VII.4.2. Vyjádření státní správy a organizací k Plánu společných zařízení

Vyjádření státní správy a organizací k Plánu společných zařízení:

Komplexní pozemkové úpravy v katastrálním území Knínice u Boskovic
- vyjádření k „Plánu společných zařízení“

Příloha: Orazítkováná situace s informativním zákresem.

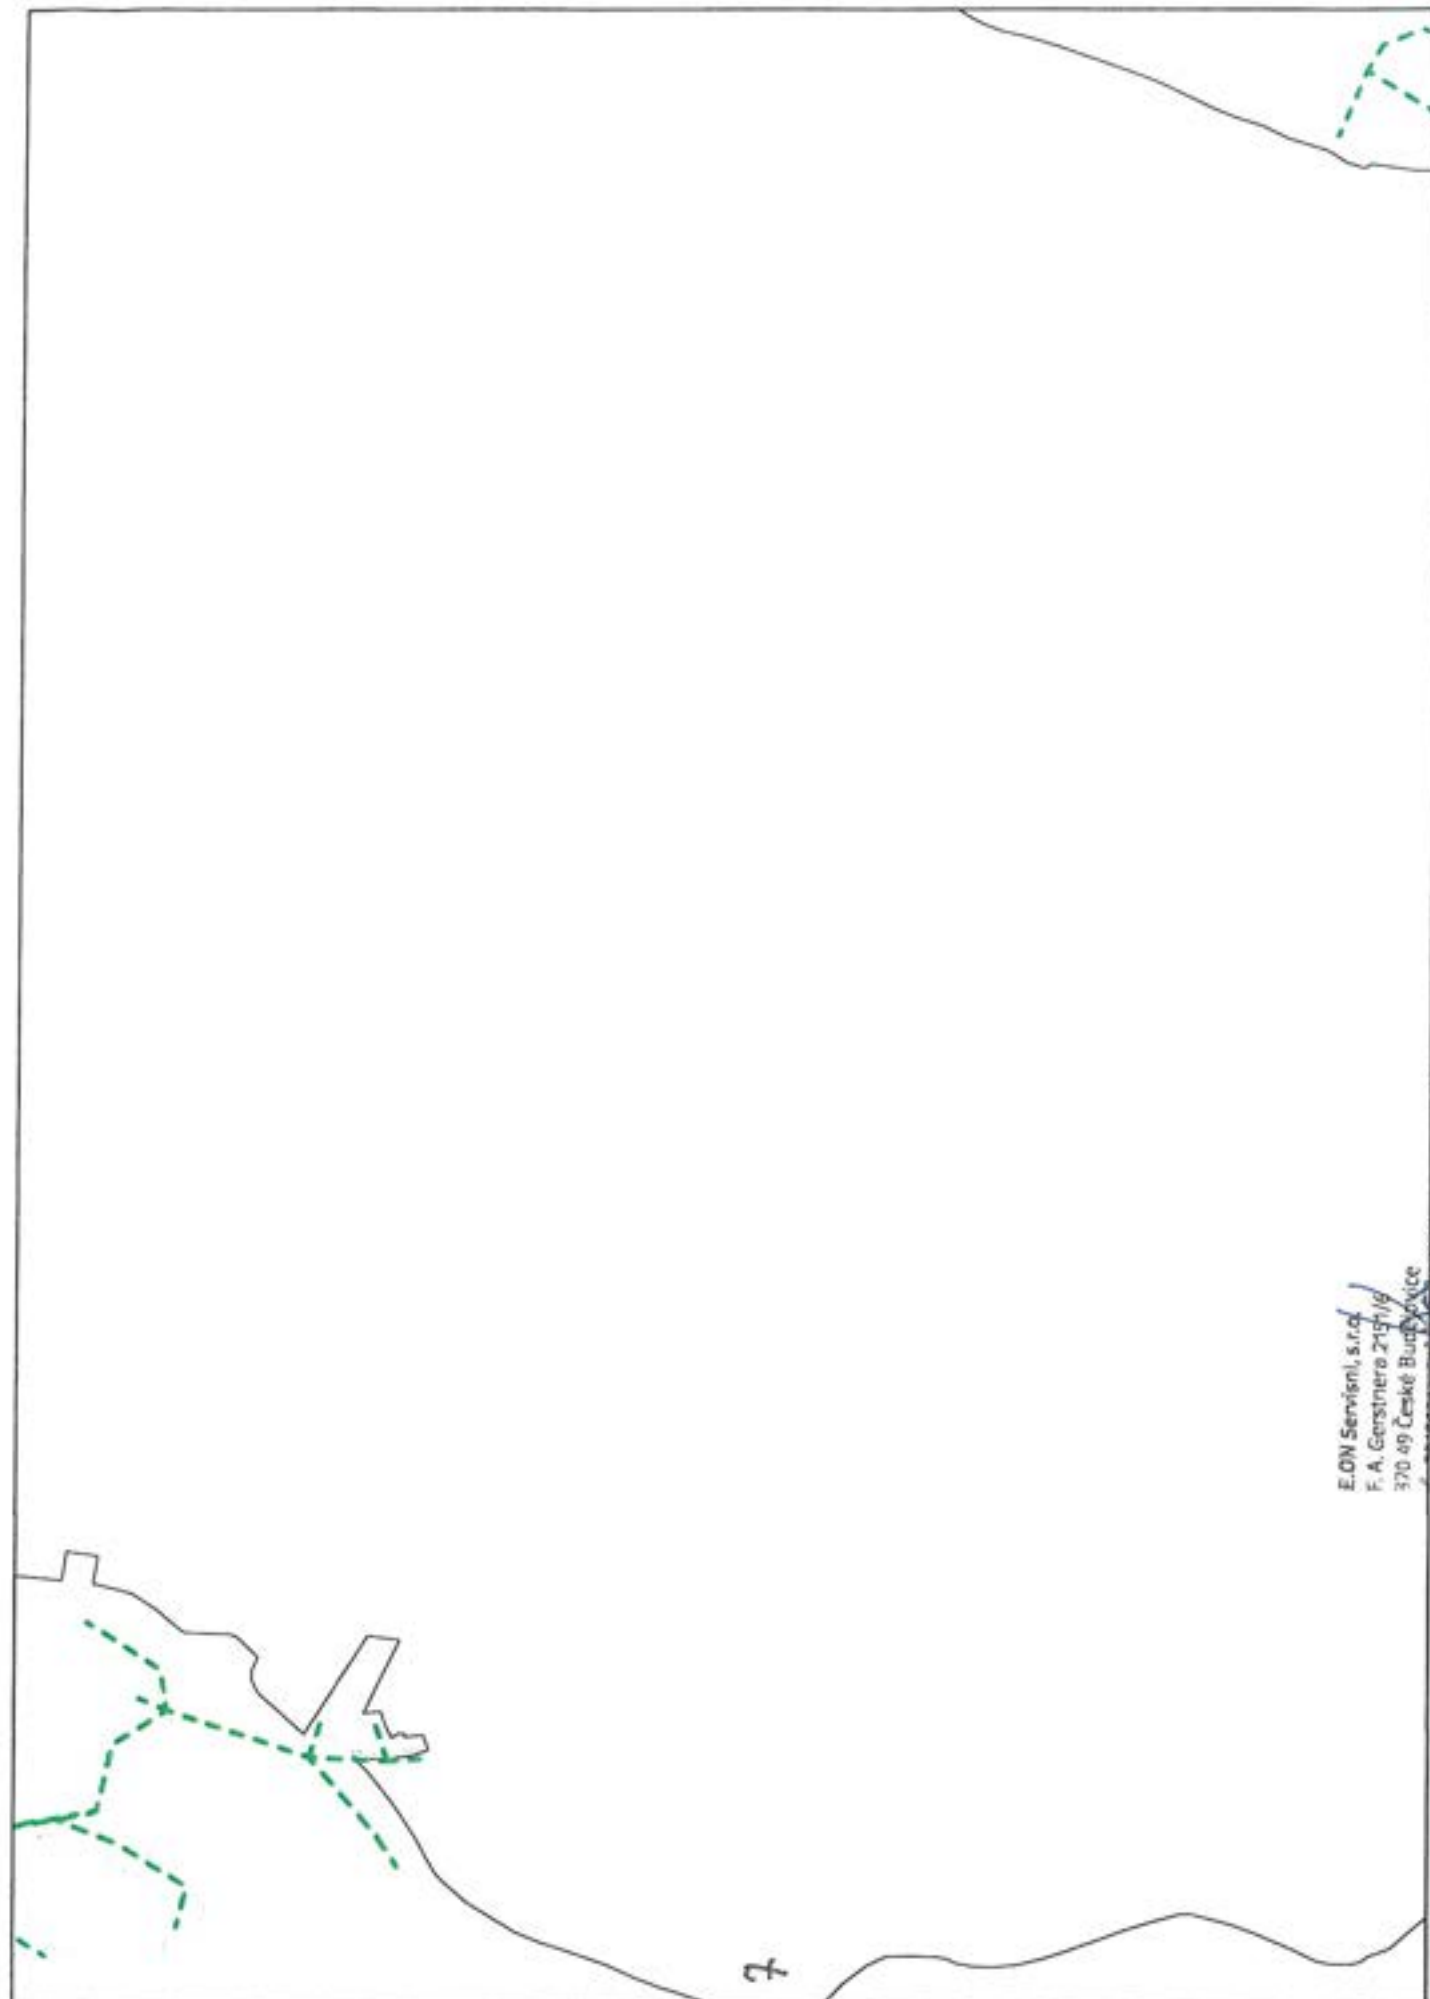
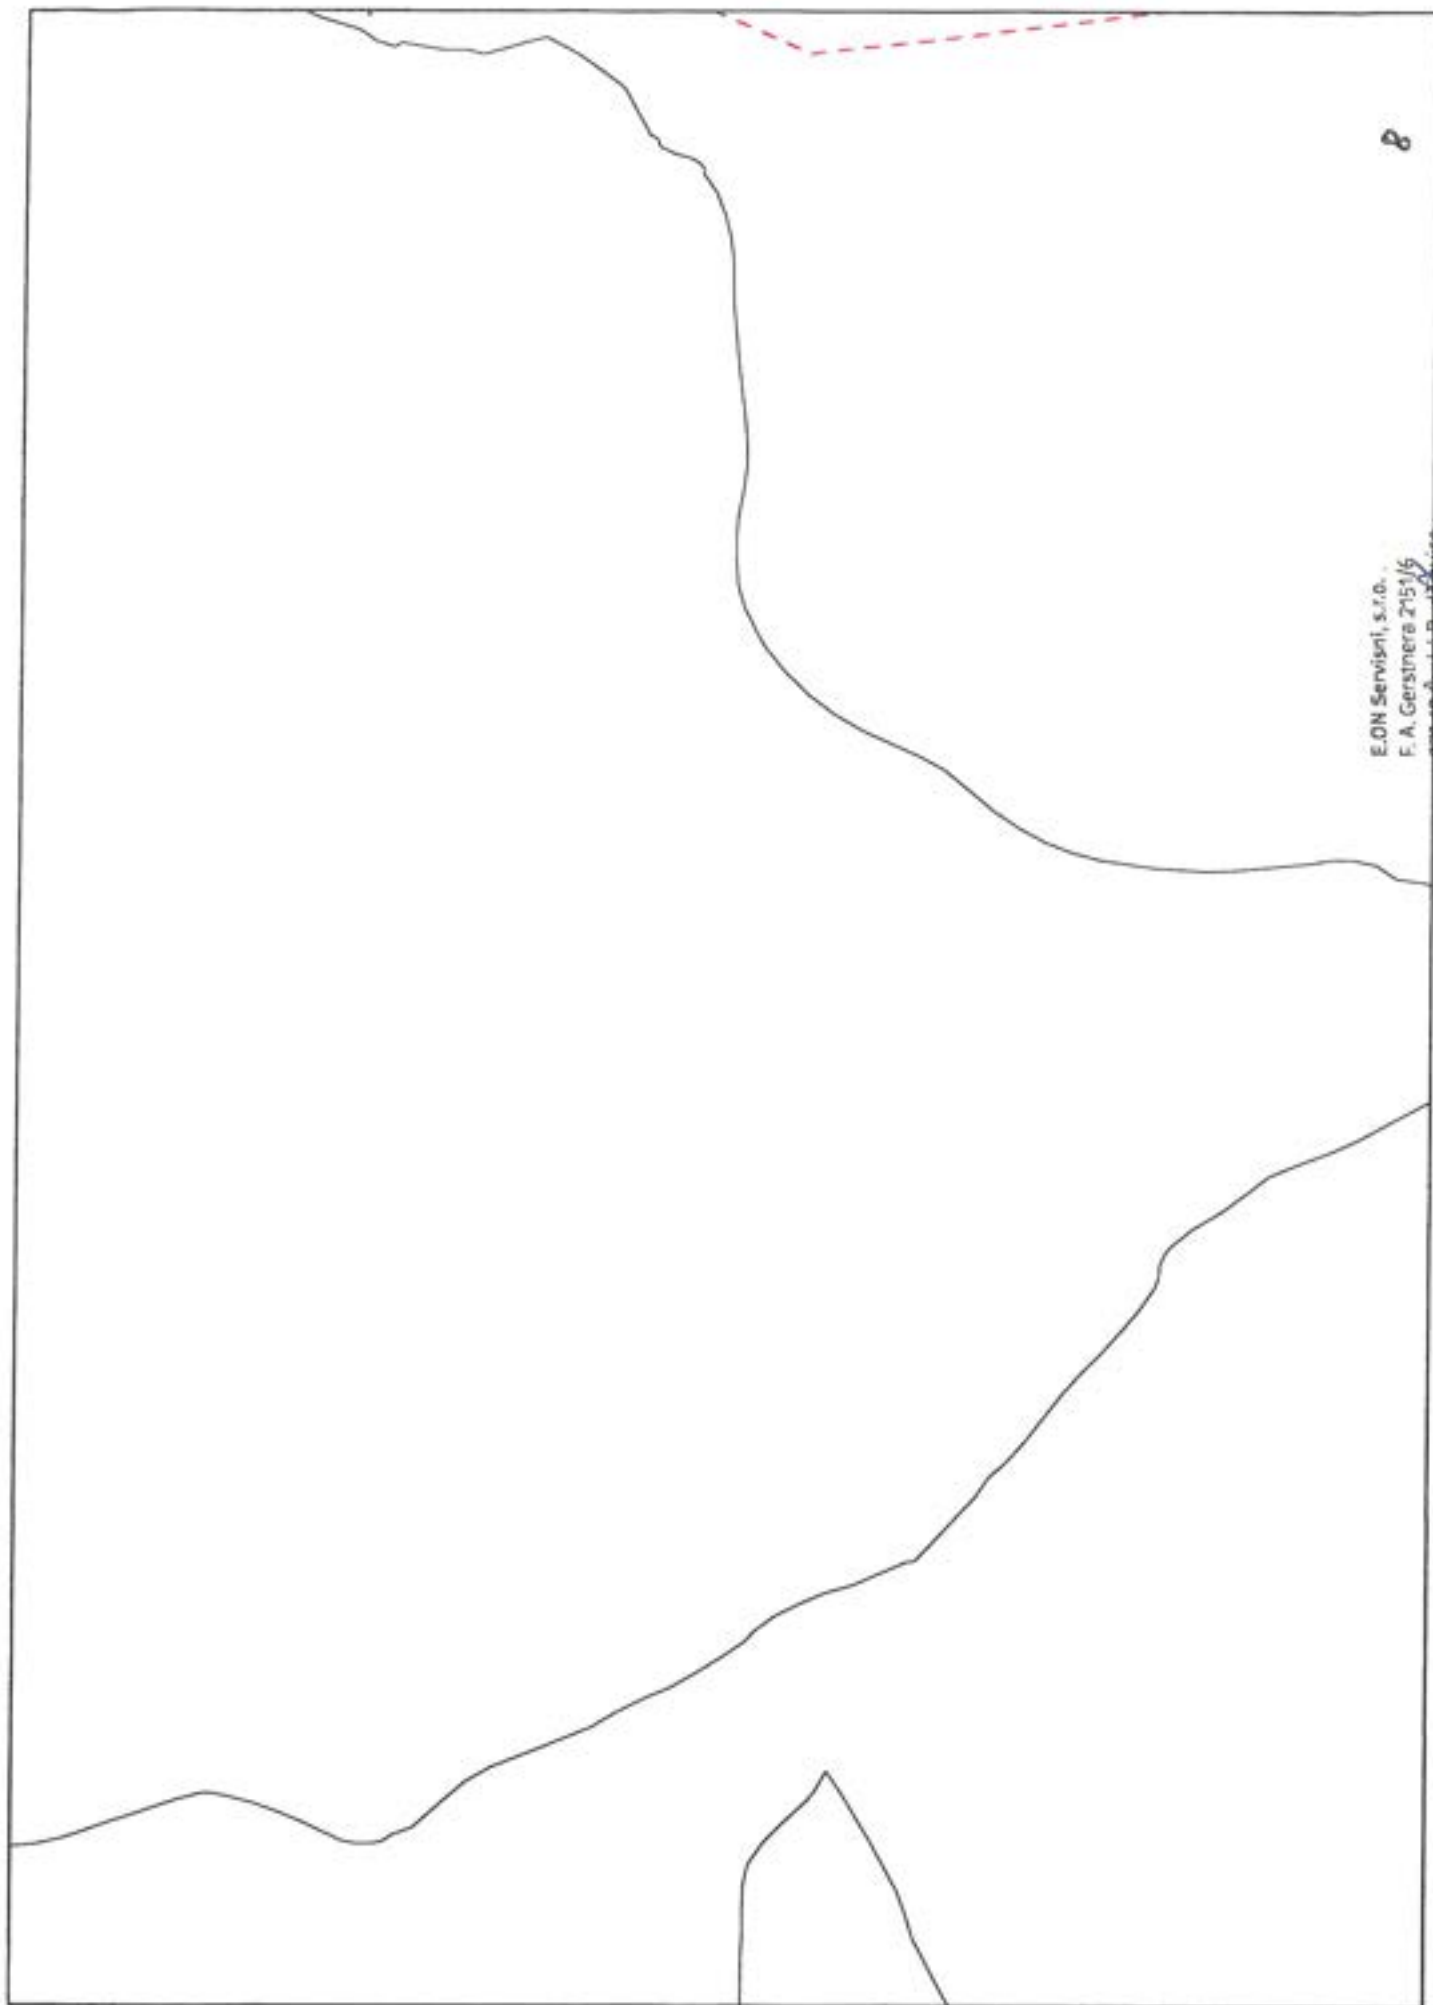
Do přiložené a námi orazítované dokumentace jsme **informativně** zakreslili:

- světle modře čárkovaně nadzemní vedení VVN
- červeně čárkovaně nadzemní vedení VN
- zeleně plně podzemní vedení NN
- zeleně čárkovaně nadzemní vedení NN
- světle modře čárkovaně nadzemní optický závěsný kabel

1. Zakreslení trasy nadzemního i podzemního vedení vyskytujícího se v zájmovém území do všech vyhotovení prováděcí dokumentace.
2. Vyřešení způsobu provedení případných křížovatek a souběhů uvažované stavby s distribučním a sdělovacím zařízením v projektové dokumentaci a musí odpovídat ČSN 33 2000-5-52, ČSN 73 6005 a PNE 33 3302.
